CONCOURS POUR L'AMÉNAGEMENT DE LA PLACE DE L'OURS, A LAUSANNE

Concours pour l'étude de l'aménagement de la Place de l'Ours, à Lausanne.

2me prix *ex æquo*, projet n° 6, « La Place », de M. *G. Mercier*, architecte.

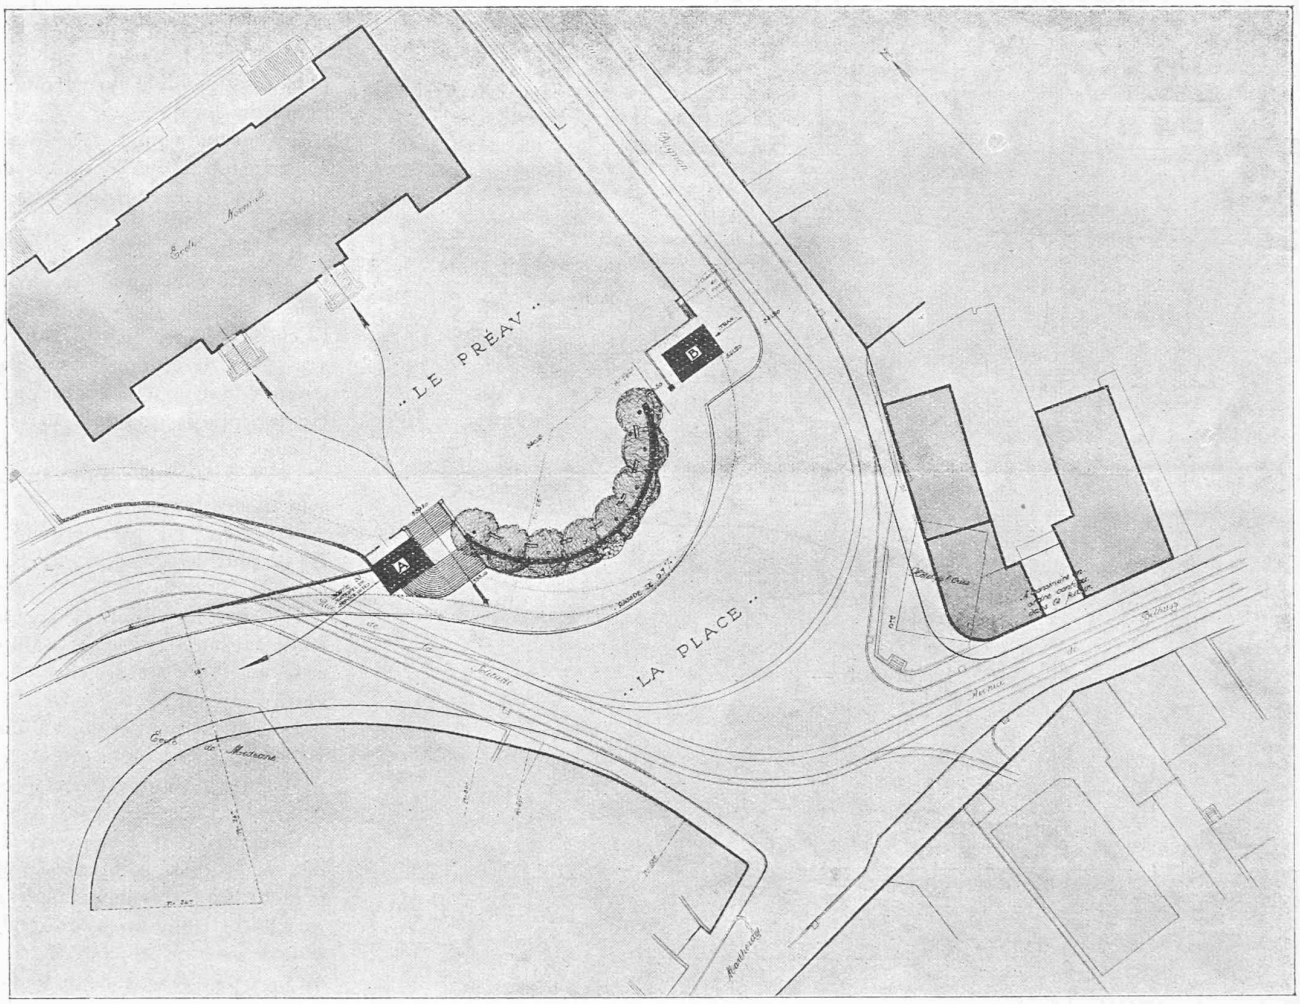
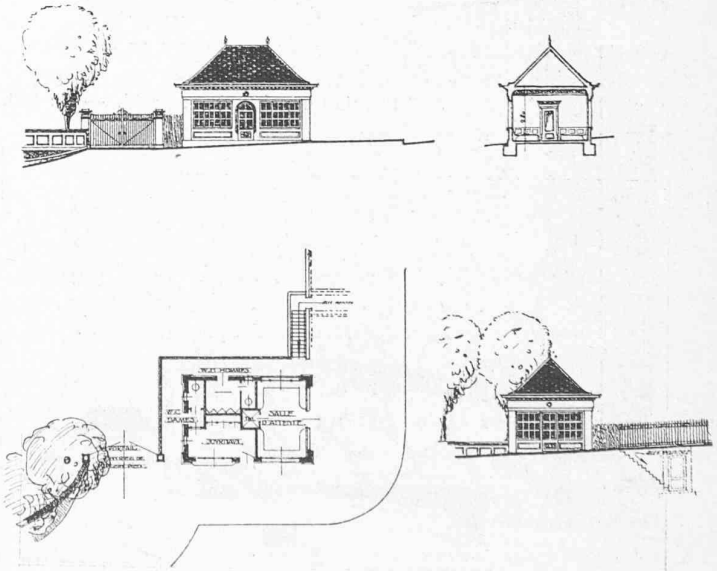
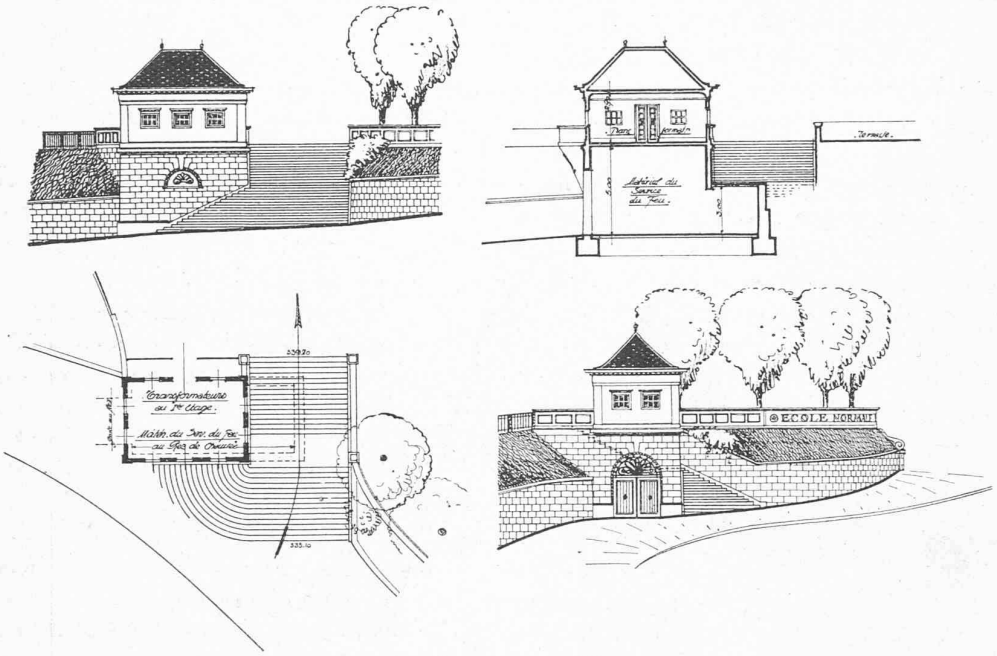
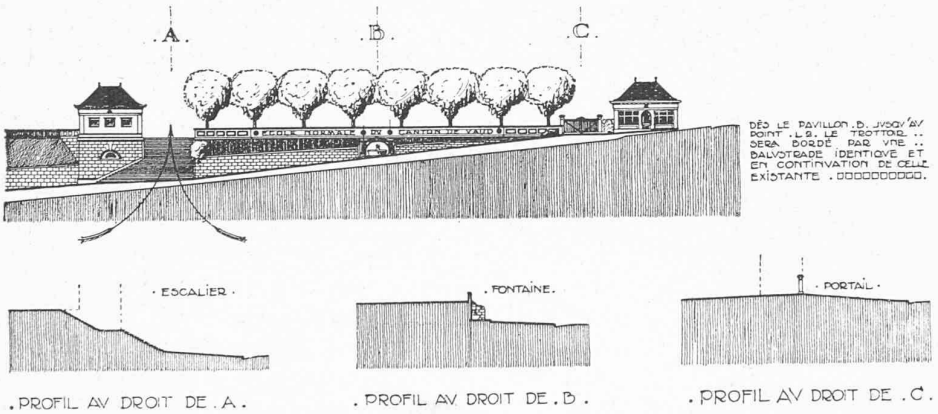
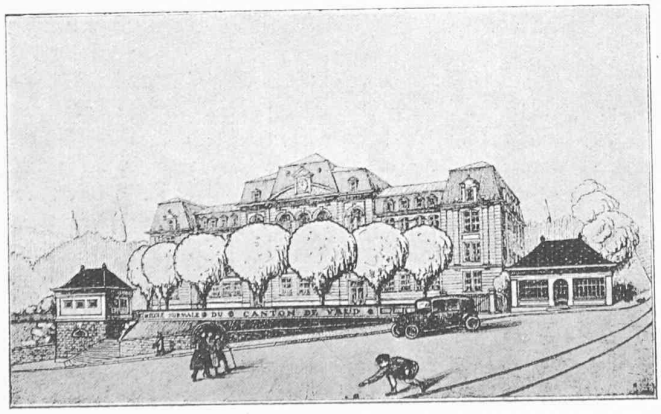
N° 6. — « *La Place* ». Bien que le retrait sur l'alignement soit trop fort et que les deux pavillons symétriques ne soient pas indispensables, ce projet a pour principales qualités une très bonne situation du pavillon contenant la salle d'attente, le kiosque à journaux et les W.-C., la distribution même de ce pavillon est judicieuse.

L'escalier d'accès à l'Ecole normale n'est pas admissible à cet endroit.

Il estime qu'il faut renoncer entièrement à l'idée du double pavillon et chercher à placer la Salle d'attente et les locaux publics le plus près possible de l'arrêt des lignes du Jorat.

Les locaux pour Service du feu et transformateur devront être placés dans le mur de soutènement.

Il n'y a pas intérêt à donner un caractère monumental à l'escalier donnant accès au préau de l'Ecole normale. Sa situation devra être déterminée en tenant compte du débouché des rues principales, plutôt que de l'entrée de l'Ecole.
